東海第二発電所 審査資料	
資料番号	C-17-5 改2
提出年月日	平成30年2月27日

東海第二発電所

設置変更許可申請書の審査資料における
燃料有効長頂部の寸法値に係る対策及び水平展開
について

日本原子力発電株式会社

図-1 燃料の線量率計算モデル

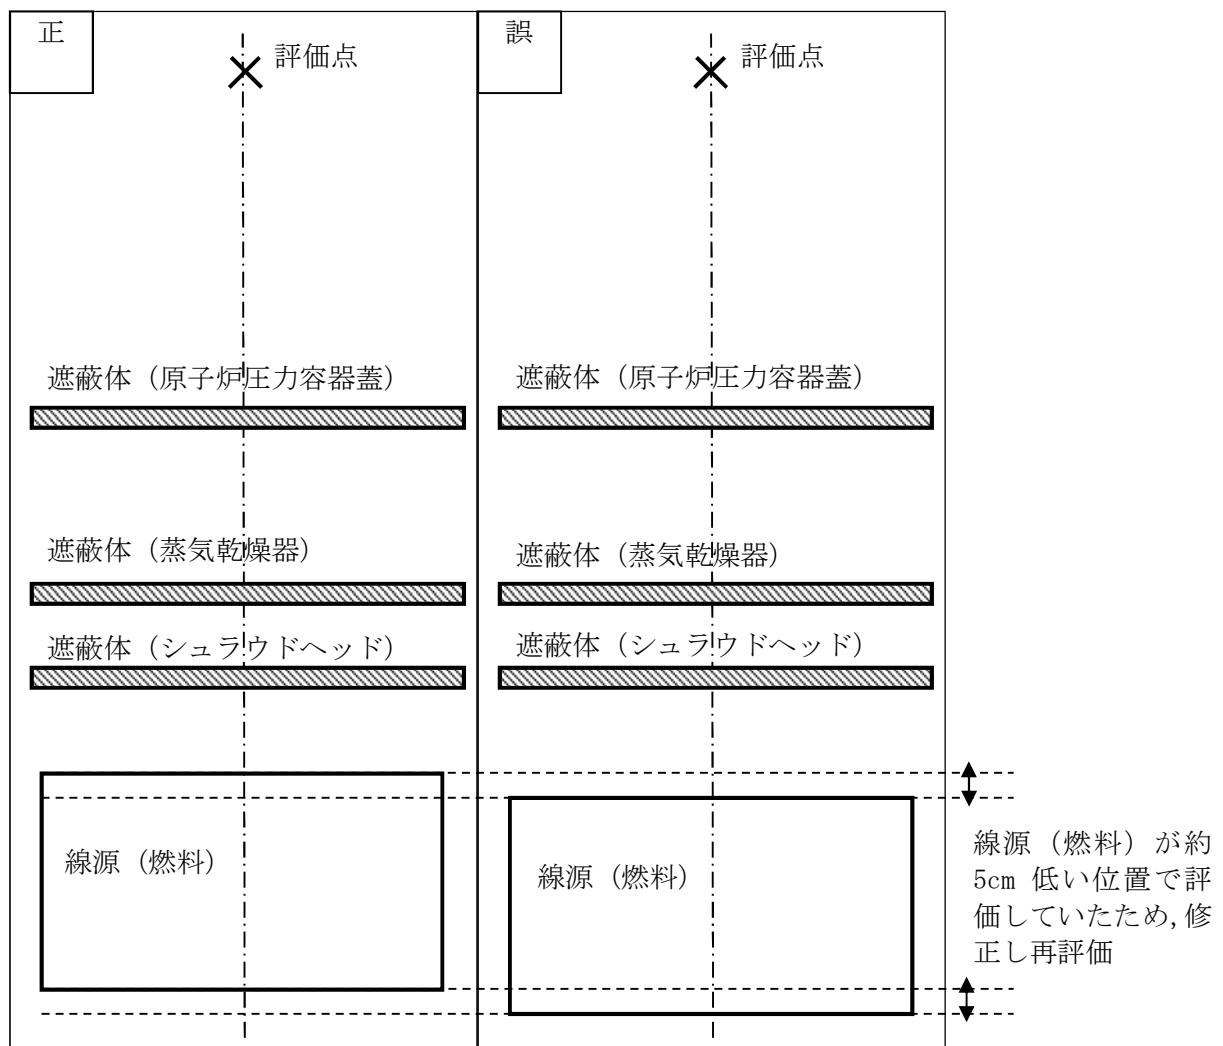
運転停止中の有効性評価における遮蔽計算について適正化した条件（図-1 参照）で再評価した結果、図-2 及び表-1 のとおり、必要な遮蔽を維持できる水位までの時間余裕等への影響は小さく、対策の有効性に影響がないことを確認した。
